Bogotá D.C., 24 de julio de 2015

Adenda 1. INVITACIÓN A PROPONER PARA LA COMPRAVENTA, INSTALACIÓN, ADECUACIÓN, PUESTA EN MARCHA Y MANTENIMIENTO DE UNA PLANTA ELÉCTRICA PARA EL CENTRO EMPRESARIAL SALITRE DE LA CÁMARA DE COMERCIO DE BOGOTÁ UBICADO EN LA CALLE 26 NO. 68D – 35 DE LA CIUDAD DE BOGOTÁ, D.C. 3000000173

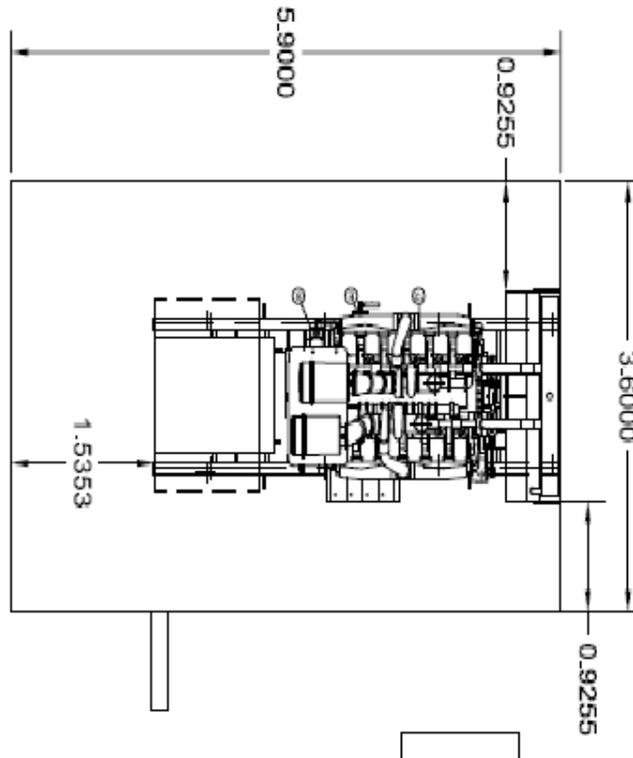
Pregunta 15. ¿En el espacio disponible esta justo para la planta, es posible utilizar otro espacio para el transformador y la transferencia? Ver adjunto dibujo de disposición de equipos.

Respuesta: De acuerdo con lo informado en la visita, los proponentes podrán instalar los equipos en cualquiera de los tres espacios dispuestos por la CCB (cuarto de plantas eléctricas, cuarto de transferencias eléctricas y cuarto de transformadores eléctricos).
